**AVIS RELATIF À LA PROTECTION
CONTRE LES EVENTUELS EFFETS NOCIFS ET NUISANCES
PROVOQUÉS PAR LES RAYONNEMENTS NON IONISANTS
GÉNÉRÉS PAR DES ANTENNES ÉMETTRICES STATIONNAIRES**

Commune : MANAGE - Exploitant : PROXIMUS

Référence exploitant : 64TOR_01

Rapport n° 1324 / 2025

Figure 1 : Vue en plan des lieux de séjour et des points de contrôle

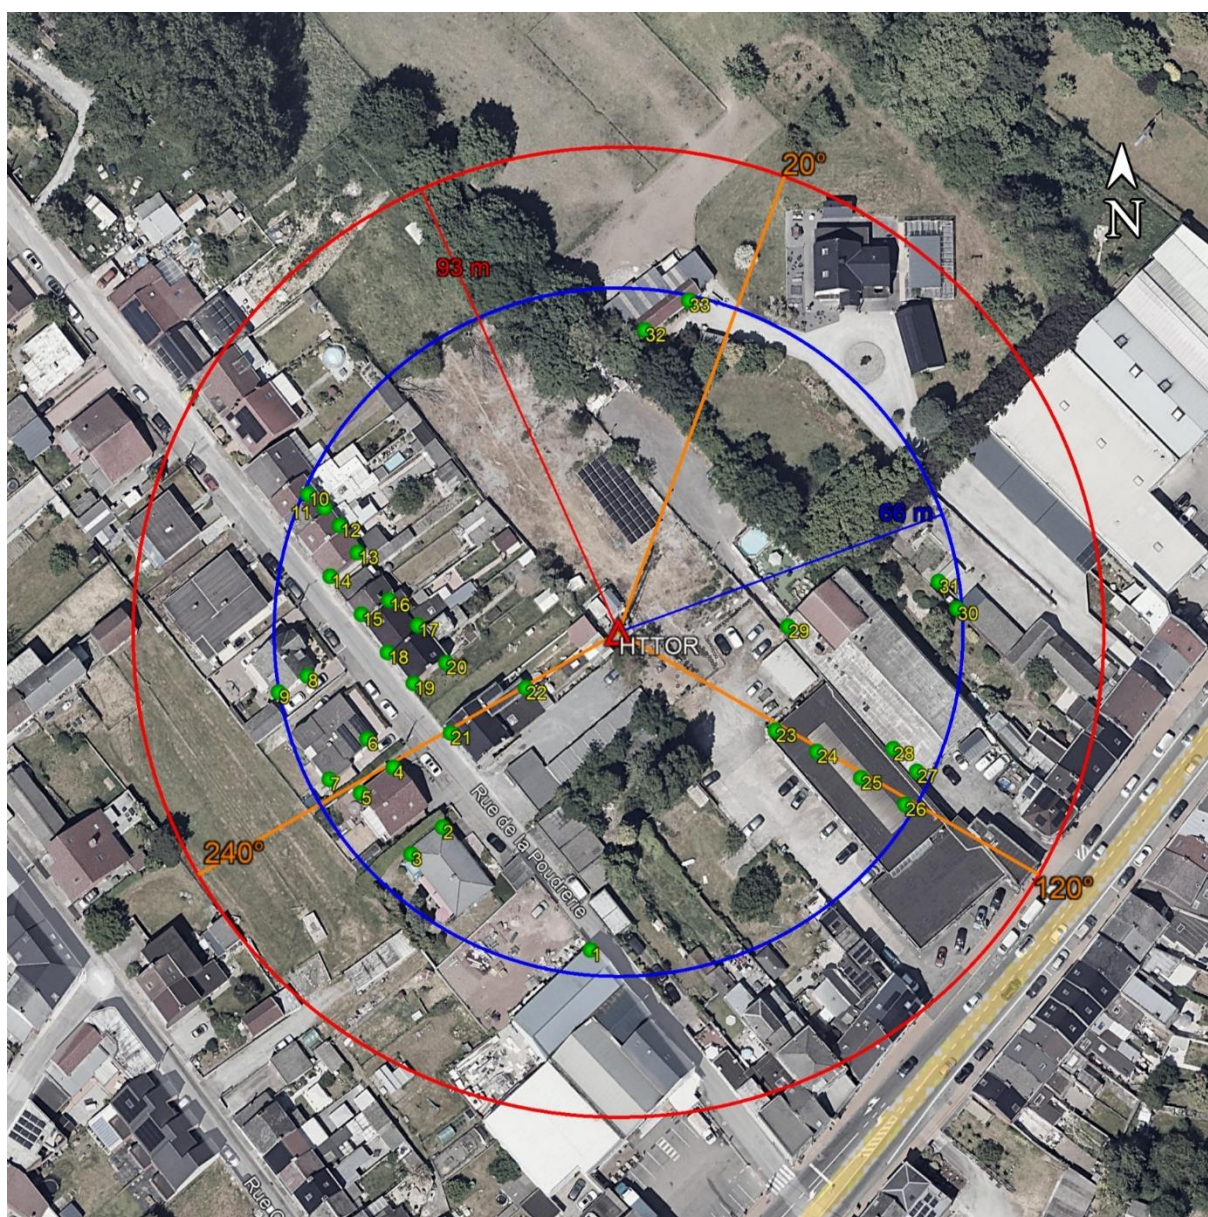
Les fréquences d'émission, la puissance rayonnée par chacune des antennes et leur gain permettent de déterminer le rayon de la zone à analyser. Tout dépassement de la limite par installation est exclu en dehors de cette zone. Le tableau 2 reprend les 35 LS² pour lesquels l'indice d'exposition est le plus élevé. Les différentes colonnes indiquent :

- le numéro du point de contrôle repris sur un des plans de la figure 1;
- le numéro du LS dans lequel se trouve le point de contrôle de la 1^{ère} colonne ;
- l'atténuation d'obstacle prise en compte pour le calcul de l'indice d'exposition dans le LS ;
- le résultat du calcul de l'indice d'exposition.

En ce qui concerne les antennes de l'installation mentionnées dans le tableau 1, la distance maximale à laquelle la limite pourrait être atteinte, à l'extérieur, est égale à 92,5 m. S'il n'y a pas de LS à une distance inférieure, les antennes respectent forcément la limite d'immission.

Dans le cas des LS situés à l'intérieur des bâtiments, une atténuation d'obstacle est prise en compte et il en résulte que la distance maximale à laquelle la limite pourrait être atteinte se réduit à 65,9 m.

Les résultats de l'évaluation décrite au paragraphe 4 indiquent que les antennes émettrices stationnaires de l'installation faisant l'objet du présent avis ne produisent pas, dans un lieu de séjour, un rayonnement électromagnétique maximum supérieur aux limites fixées à l'article 4 du décret.

Figure 2 : Vue en plan des installations d'antennes dans un rayon de 300 mètres autour de l'installation faisant l'objet de la demande d'avis

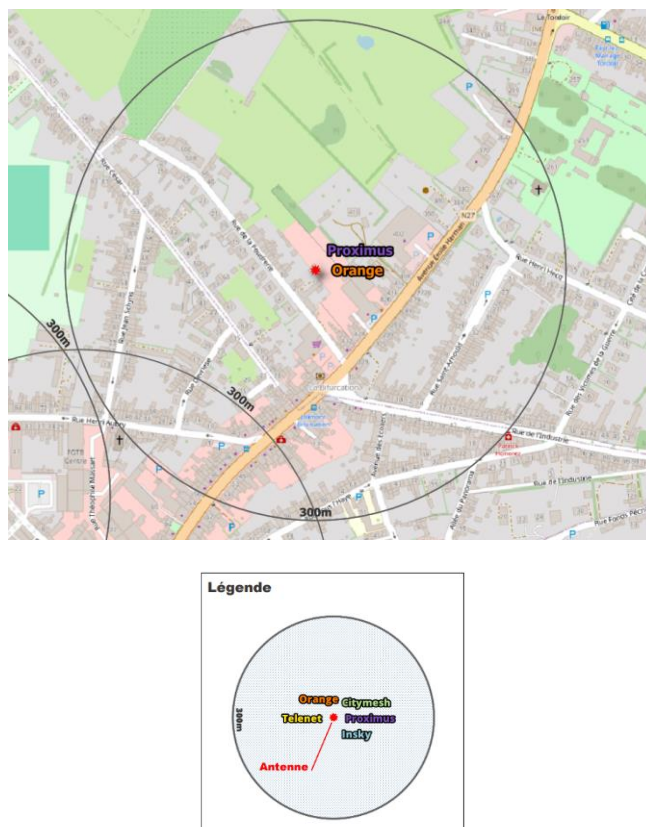
Le plan en projection verticale de la figure 2 indique la localisation des installations d'antennes émettrices stationnaires visées par le décret et situées dans un rayon de 300 mètres autour de l'installation référencée dans le paragraphe 2 et localisée au centre du cercle. Les données de localisation de ces antennes et les avis correspondant sont accessibles via le cadastre en ligne des antennes émettrices stationnaires⁸. Les installations prises en compte dans l'évaluation du respect de la limite cumulative sont les installations d'antennes émettrices déclarées en service par l'exploitant à la date du présent avis, à l'exception de l'installation référencée dans le paragraphe 2 et éventuellement d'autres installations ayant fait l'objet d'une demande d'avis à la même date et qui sont situées à l'intérieur de la zone de 300 mètres de rayon.

- il y a au plus 4 installations d'antennes émettrices stationnaires présentes dans la zone d'évaluation de 300 mètres de rayon représentée dans la figure 2, y inclus l'installation référencée dans le paragraphe 2 : la limite cumulative définie à l'article 4, §2 du décret est nécessairement respectée dans les lieux de séjour à l'intérieur de la zone d'évaluation de 300 mètres de rayon ;

- b) il y a exactement 5 installations d'antennes émettrices stationnaires présentes dans la zone d'évaluation de 300 mètres de rayon représentée dans la figure 2, y inclus l'installation référencée dans le paragraphe 2 et il existe, pour 3 ou 4 de ces installations, un avis attestant le respect de la limite abrogée de 3 V/m : la limite cumulative définie à l'article 4, §2 du décret est nécessairement respectée dans les lieux de séjour à l'intérieur de la zone d'évaluation de 300 mètres de rayon ;

- c) dans tous les autres cas, il a été vérifié que la limite cumulative définie à l'article 4, §2 du décret n'est pas dépassée dans les lieux de séjour sur base du nombre d'installations localisées dans la zone d'évaluation de 300 mètres de rayon représentée dans la figure 2, de leur localisation ainsi que des données inscrites dans la figure 1 et au paragraphe 4 du présent avis et dans les avis attestant le respect de la limite par installation ou de la limite abrogée de 3 V/m relatifs aux autres installations reprises dans la figure 2.

Compte tenu des considérations ci-dessus, il apparaît que l'intensité du rayonnement électromagnétique généré, dans les lieux de séjour situés dans un rayon de 300 mètres autour de l'installation référencée dans le paragraphe 2, par l'ensemble des antennes émettrices stationnaires de l'ensemble des exploitants du même site d'antennes émettrices stationnaires respecte la limite fixée à l'article 4, § 2 du décret.
